|                    | こ 提 案                                                                                                                                                                                                                                                                                                                                          | 問題点及び目的                                                              | 現況写真                                                                                           |
|--------------------|------------------------------------------------------------------------------------------------------------------------------------------------------------------------------------------------------------------------------------------------------------------------------------------------------------------------------------------------|----------------------------------------------------------------------|------------------------------------------------------------------------------------------------|
| ③ 奥の洗濯機を撮る         | <p>④ ⇒ ⑥ 洗濯機は他の場所に移動する</p>  <p>工事前 現況図面</p> <p>工事完了後図面</p> <p>林様宅 洗面・脱衣室介護工事 1/20</p>

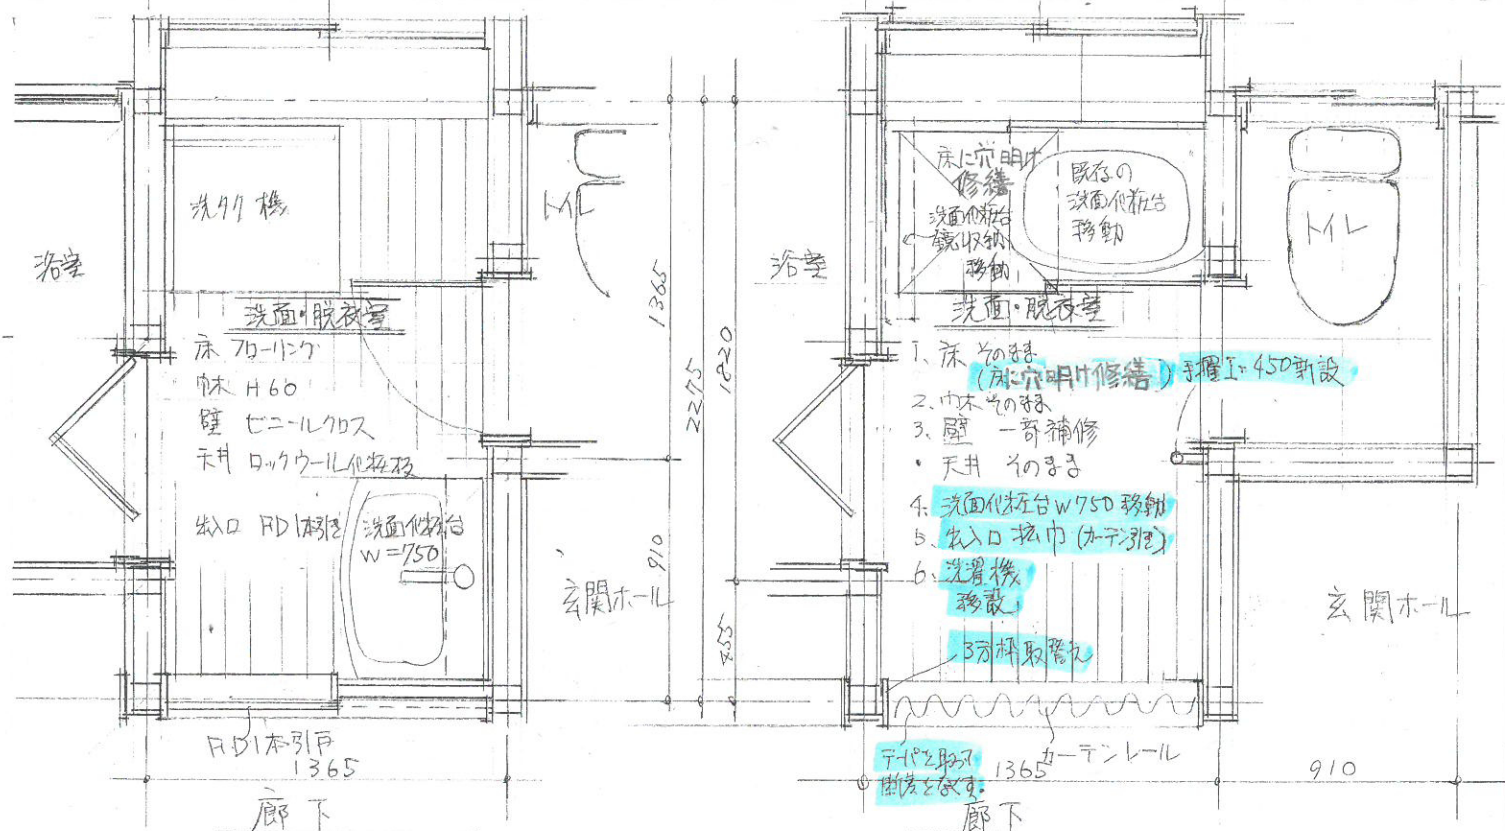
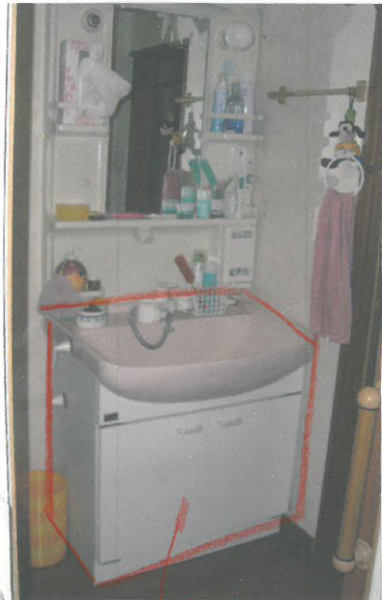
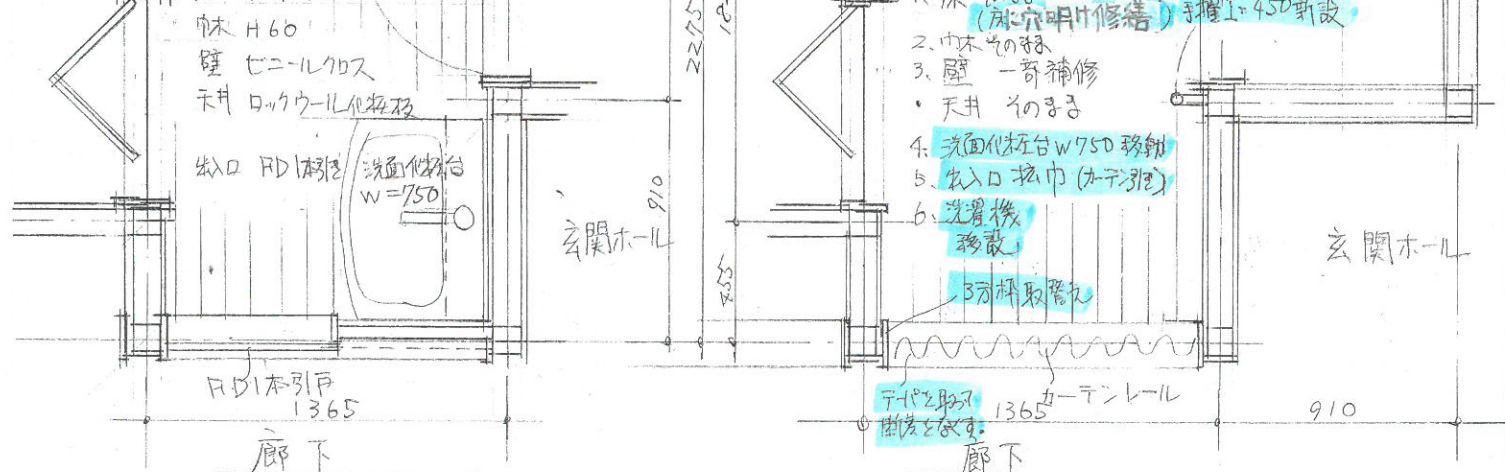
|                    | こ 提 案                                                                                                                                                                                                                                                                                                                                          | 問題点及び目的                                                              | 現況写真                                                                                           |
|--------------------|------------------------------------------------------------------------------------------------------------------------------------------------------------------------------------------------------------------------------------------------------------------------------------------------------------------------------------------------|----------------------------------------------------------------------|------------------------------------------------------------------------------------------------|
| ① 廊下より洗面・脱衣室の入口を撮る | <p>① ② ⇒ ① 一本引戸を撤去して全巾開口とする<br/>② 床の断差はテーパーを取る</p>  <p>③ 床に穴を明け、給排水配管工事をした後、穴を修繕する</p>   | <p>① 出入口の中が狭い<br/>② 出入口の床に断差がある<br/>↓<br/>車イスが入らない</p> <p>全開口とする</p> |             |
| ② 入口付近の洗面化粧台(W750) | <p>③ ④ ⇒ ④ 洗面化粧台を撤去し、出窓側の壁に移設する<br/>⑤ 鏡収納は浴室側壁に移設する</p>                                                                                                                                                                                                    | <p>③ 出入口の中を広くしても洗面化粧台があると入れない</p>                                    |  <p>移動</p> |
